ÄNDR. UTF.	
DATUM	87.04

OMBYGGNADSANVISNINGAR VID PUMPBYTTE FRÅN PUMP BP 210, BP 180 TILL
NY PUMP BP 210 MODELL -85.

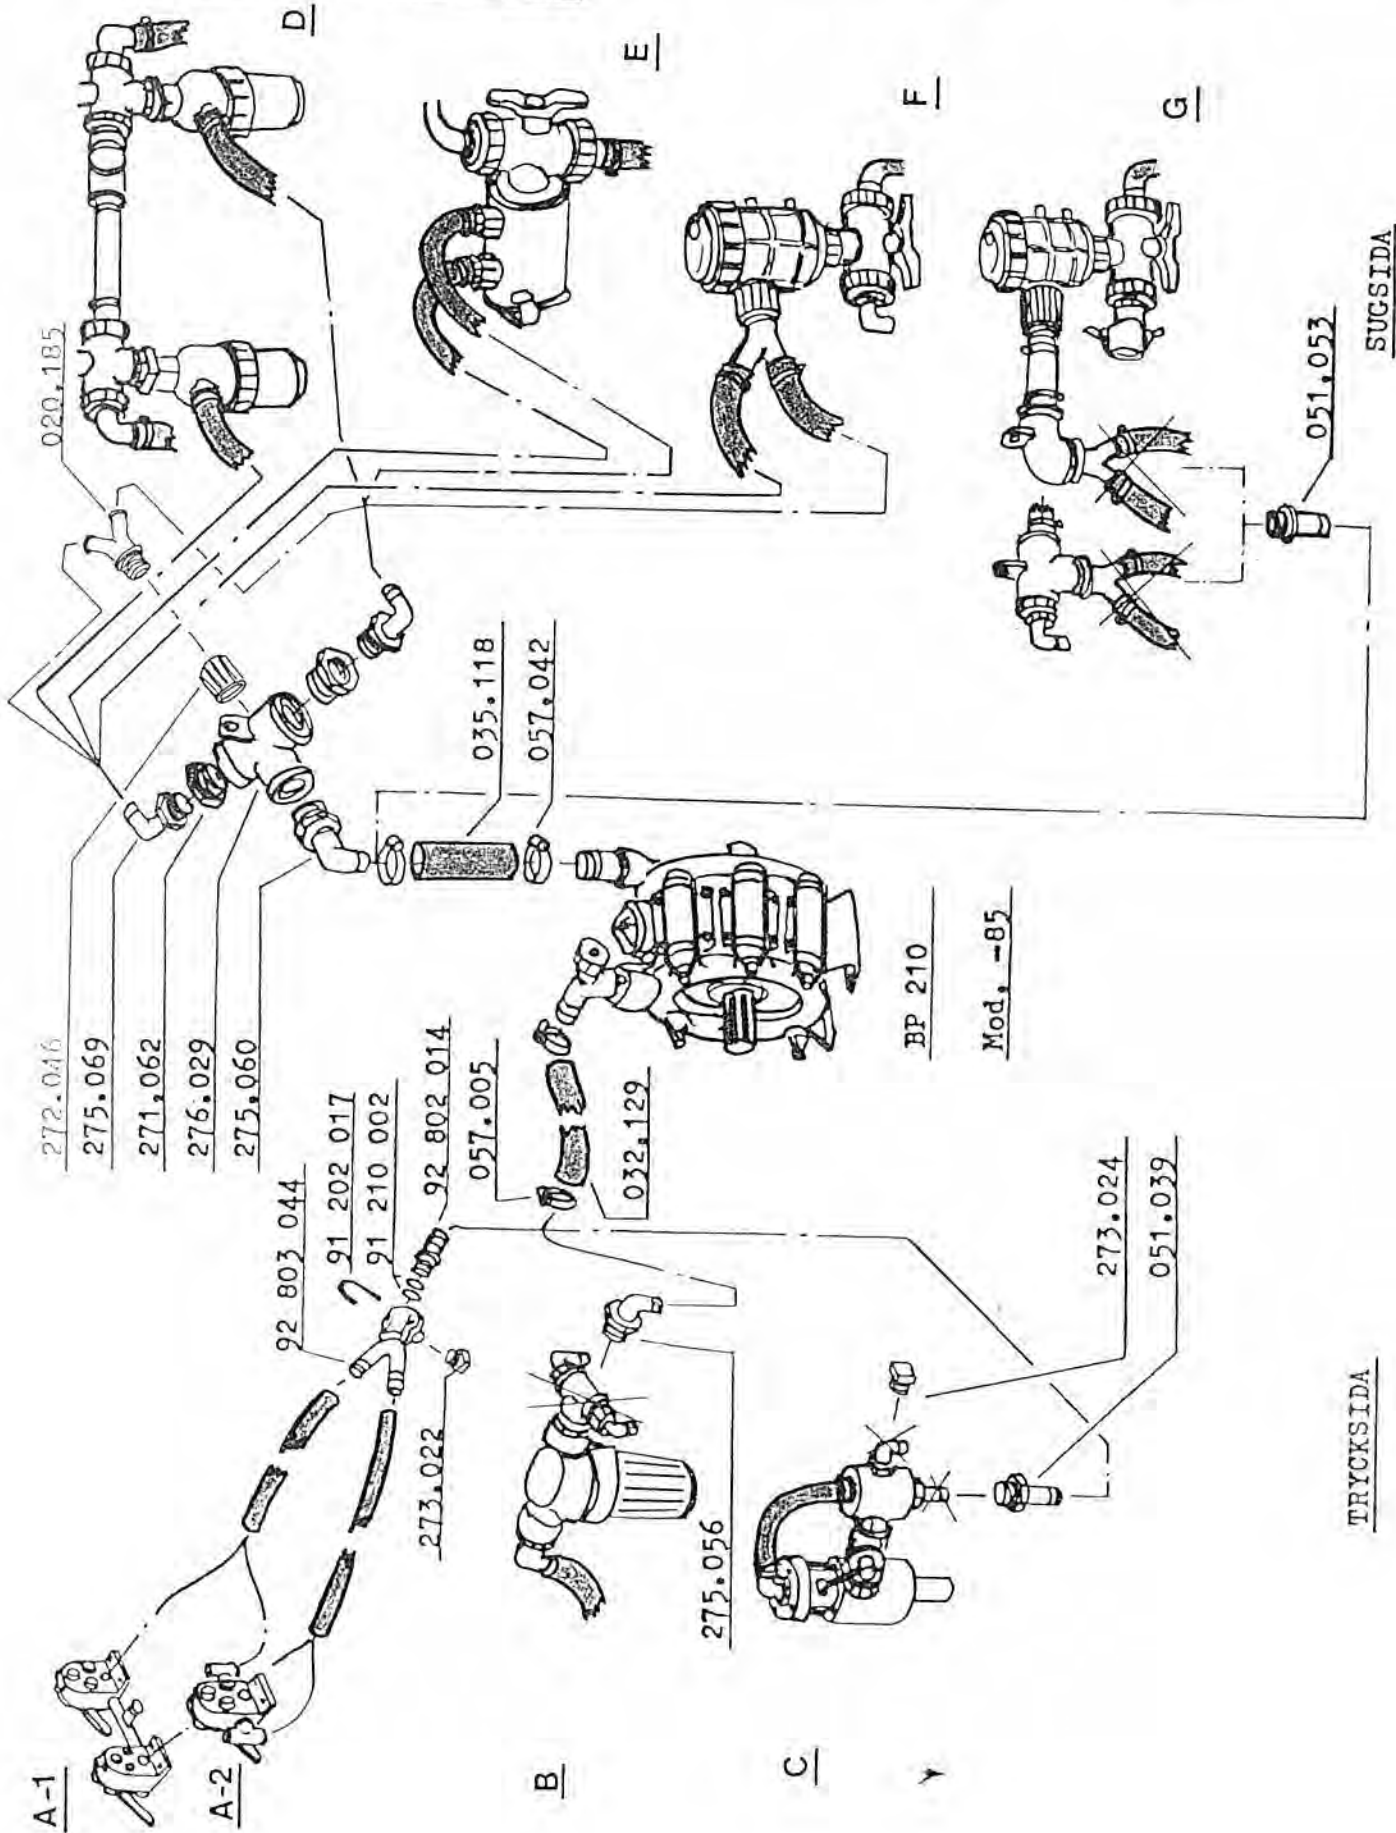
Vid pumpbyte till ny pump mod. BP 210 behövs monteringsdetaljer enligt nedan.

Utförande A-1 och A-2:

1 st	92 803 044	Y-sockel 2x3/4"
1 st	273.022	Propp 3/8" Ny
1 st	91 202 017	Låsnål
2 st	91 210 002	O-ring
1 st	92 802 014	Slangsockel 1"
2 st	057.005	Slangklämma 1"
1 st	032.129	Tryckslang 1" L=10 dm

Utförande B:

1 st	275.056	Slangsockel 1"-90° x R1 1/4" Ny
2 st	057.005	Slangklämma 1"
1 st	032.129	Tryckslang 1" L=10 dm

Utförande C:

1 st	051.039	Slangsockel 1" x R3/4" Ny
1 st	273.024	Propp 3/4" Ny
2 st	057.005	Slangklämma 1"
1 st	032.129	Tryckslang 1" L=10 dm

Utförande D, E och F:

2 st	275.069	Slangsockel 1 1/4"-90° x R1 1/4" Ny
2 st	271.062	Bussning 2"x1 1/4" Ny
1 st	276.029	T-rör 2" med fästöra
1 st	275.060	Slangsockel 2"-90° x R2" Ny
2 st	057.042	Slangklämma 2"
1 st	035.118	Trådspiralsugslang 2" L=5 dm

Utförande G:

1 st	051.053	Slangsockel 2"xR2" Ny
2 st	057.042	Slangklämma 2"
1 st	035.118	Trådspiralsugslang 2" L=5 dm
